SERVICE INFO – INA 0097

Ändring av löprullar hos vissa spännarmar till hjälpaggregatdrivning.

Best.nr.: 534 0138 30
534 0145 10
534 0150 10

Bild 1: Detaljerad bild på löprulle i tidigare utförande (vänster) och i nytt utförande (höger)

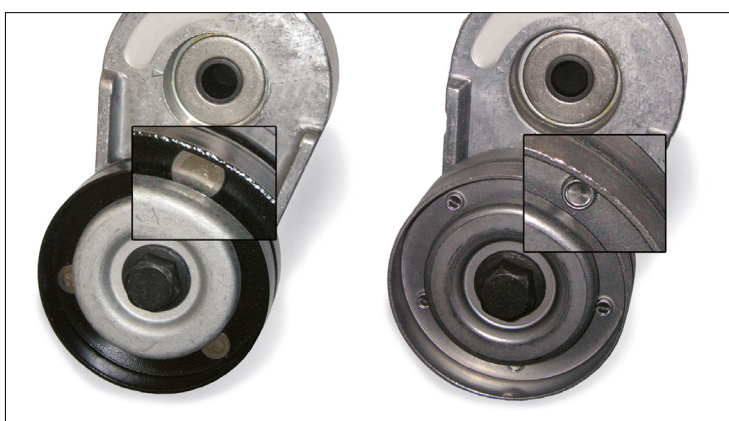
Skillnaderna framgår dels av bild 1, dels av ytbehandlingen (tidigare svart, nu metallblank), samt också vad beträffar sammanfogningen av de två halvorna hos löprullarna (tidigare nitade, nu sammanfogade med tox-metoden).

I övergångsfasen kan båda utförandena finnas på lager. Båda versionerna uppfyller de tekniska kraven och kan användas utan begränsning hos de fordon som anges i katalogmedia.
